250FH-75M受注中止のお知らせ

2009年2月12日

TEL:03-3860-8661 FAX:03-3860-8660
 株式会社日之出電機製作所 営業部

250FH-75M 外形寸法図

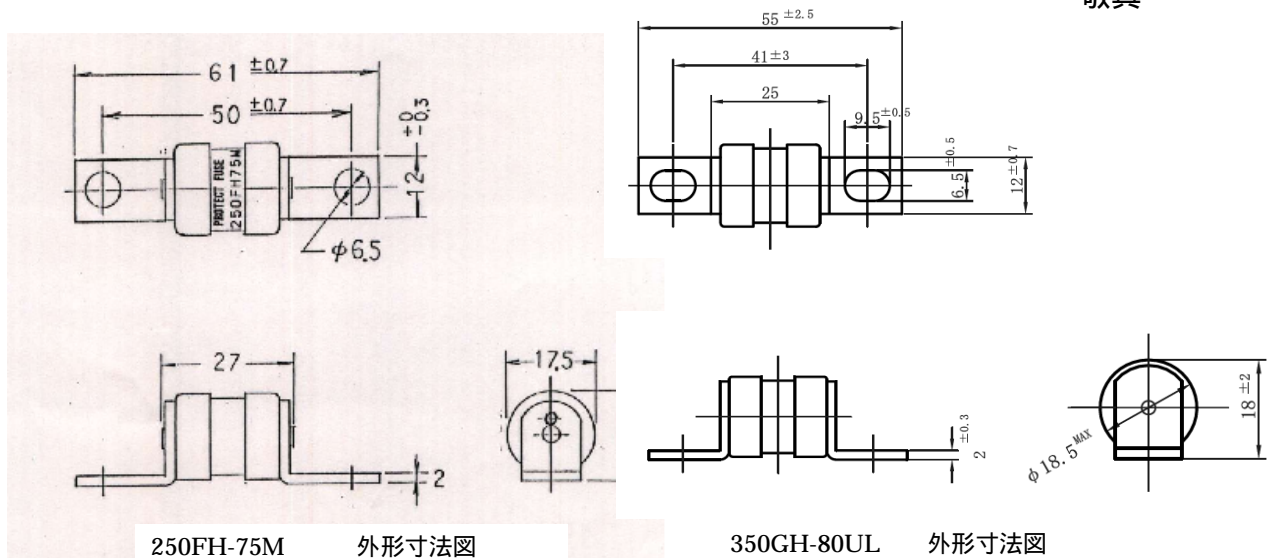
さて、このたび弊社では速断ヒューズ250FH-75Mの受注を中止させていただく事になりました。

本製品は、1992年に特定ユーザー向けのカスタム製品として限定生産させて頂きました。しかし、2001年以来8年間ご注文が無く、この度の調査により、09年現在では製造に必要な部品入手が不可能な状況となっている事が判明致しました。

尚、代替品と致しまして、ULを取得し、DC400V耐圧とした350GH-80ULを挙げさせていただきます。

品名	定格電圧	定格電流	全遮断 I ² t(at AC250V-100KA)
250FH-75M	AC250V-100KA	75A	2,800 A ² sec
350GH-80UL	AC350V-100KA	80A	3,540 A ² sec
